Oggetto: [ID: 4811] SA.CO.I.3. Procedimento di Valutazione di Impatto Ambientale, ai sensi dell'art. 23 del D.Lgs. 152/2006 e s.m.i. – Rinnovo e potenziamento del collegamento HVDC Sardegna-Corsica-Italia (opere in territorio italiano). Proponente: Terna S.p.A. Autorità Competente: Ministero dell'Ambiente e della tutela del Territorio e del Mare. Trasmissione osservazioni

Procedimento di Valutazione di Impatto Ambientale
per il progetto " **Rinnovo e potenziamento del collegamento**
HVDC Sardegna-Corsica-Italia (opere in territorio italiano)".

Osservazioni sulle integrazioni allo di Studio di Impatto Ambientale

ESEMPLIFICAZIONE DI DISTANZIAMENTO, DALLA CHIESA DI SANT'ANTONIO DI SALVENERO, DELLA STRADA DI ACCESSO ALLA STAZIONE DI TRASFORMAZIONE DI CODRONGIANOS

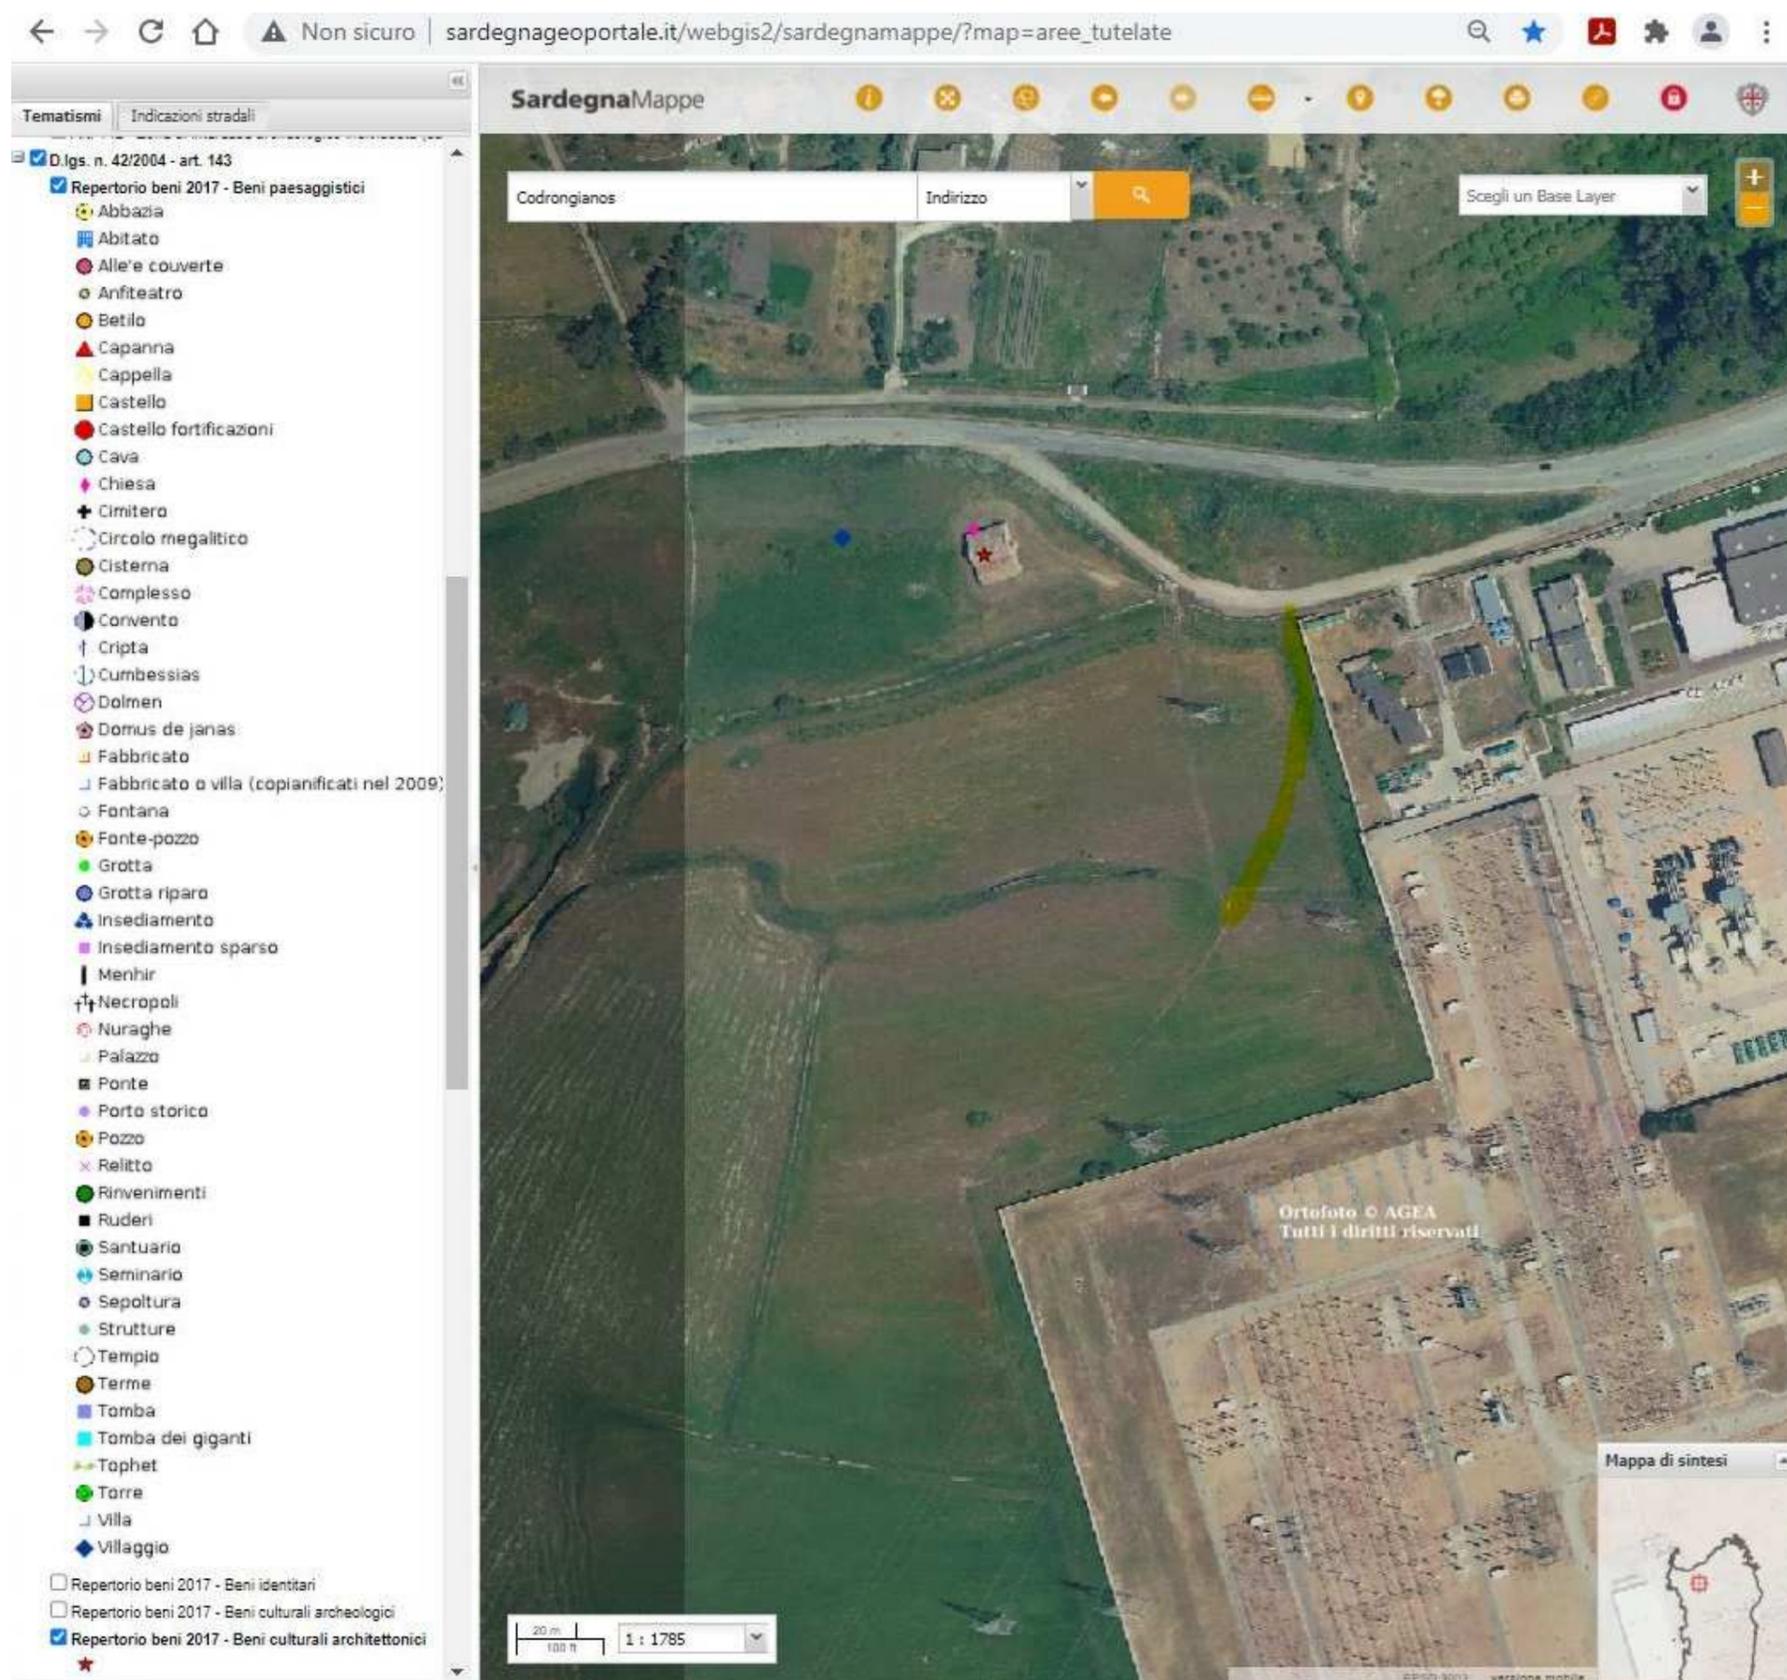
- per quanto attiene la richiesta di valutazione dello spostamento, verso la centrale esistente, della prevista strada di accesso alla *nuova stazione di conversione di Codrongianos*^[1], ed alla relativa mitigazione degli impatti visivi della nuova strada, da e verso la *chiesa romanica* ed i resti del *villaggio di Sant'Antonio di Salvenero*^[2], non risultano sufficienti ed esaustive le risposte fornite dalla Società proponente nell'elaborato "RGHR10002B2101981 – Studio di impatto ambientale - Parte 1 - Relazione di introduzione e ottemperanza alle richieste di integrazioni", riassunte nella tabella presente a pag. 40. All'interno di detta tabella, nella colonna "elaborati di riferimento", si rimanda all'elaborato "RGHR10002B2101583 – Quadro di riferimento progettuale ambito terrestre – Paragrafo 3.3.3", nel quale sono esplicitate le seguenti valutazioni in merito alla fattibilità della viabilità di

accesso alla “alternativa 2 di stazione”: “non risulta fattibile per pendenze elevate e raggi di curvatura troppo stretti che renderebbero infattibile il passaggio dei trasporti eccezionali che dovranno transitarvi”. Posto che il tratto iniziale di accesso dalla Strada Provinciale n. 68 all’area di ipotetica installazione della centrale di cui alla “alternativa di progetto 2” coincide con quello della proposta “alternativa di progetto 1” (cfr. elaborato sopraccitato e “DGHR10002B2101585 – Alternative di progetto – Stazione di conversione di Codrongianos - A” e “DGHR10003B2106502 – Planimetria localizzazione alternativa”), appare chiaro che quanto richiesto nella suddetta nota non è stato valutato adeguatamente. Allo scopo di chiarire la portata della richiesta a suo tempo formulata, si allega alla presente un elaborato fotografico esplicativo, con evidenziata una ipotesi di tracciato alternativo di viabilità di accesso, con l’obiettivo di allontanare il più possibile il primo tratto della strada prevista dall’area vincolata; per la stessa, previo inserimento di idonee fasce verdi perimetrali per la mitigazione visiva (sia per la strada di accesso e sia per la nuova stazione di conversione), dovranno essere effettuate simulazioni fotografiche computerizzate con raffronto dello stato di fatto e di progetto da punti di scatto ripresi dalla chiesa romanica di Sant’Antonio di Salvenero verso la nuova strada di accesso e verso la nuova stazione di conversione di Codrongianos.

Sull’ortofoto aerea è stata evidenziata, in giallo, una ipotesi di tracciato alternativo per l’accesso alla *nuova stazione di trasformazione di Codrongianos*, tracciato più vicino alla centrale esistente nel tratto iniziale, alla massima distanza raggiungibile dalla *chiesa romanica* e dal *villaggio di Sant’Antonio di Salvenero*. Tale ipotesi, come visibile nelle immagini successive, presenta pendenze e raggi di curvatura paragonabili alla prima ed unica ipotesi presentata dalla Società Terna S.p.A.

Fig. 2 – Foto aerea ripresa da nord, in direzione sud, sovrapposta alla modellazione numerica del terreno (fonte Google Earth). In basso a destra è visibile *la chiesa romanica di Sant'Antonio di Salvenero*. Nella valutazione del tracciato alternativo (evidenziato in giallo), dovranno essere progettate le fasce verdi perimetrali di schermatura visiva, della strada e della centrale, dalla chiesa e dalla S.P.68 (strada in basso nell'immagine).

Fig. 3 – Fotografia ripresa da nord verso sud dalla Strada Provinciale n. 68 (fonte Google Street View). A destra, ad ovest, la *chiesa romanica di Sant'Antonio di Salvenero*. Come visibile nell'immagine, la proposta di spostamento del tracciato (in rosso) ad est (sinistra) di quello esistente e visibile al centro della foto, presenta pendenze e raggi di curvatura paragonabili a quelli esistenti. Tali aspetti dovranno essere approfonditi insieme al progetto di mitigazione visuale con fasce verdi perimetrali, sia per la strada e sia per la centrale elettrica, con analisi e fotosimulazioni di dettaglio dalla chiesa verso la nuova strada e verso la centrale.
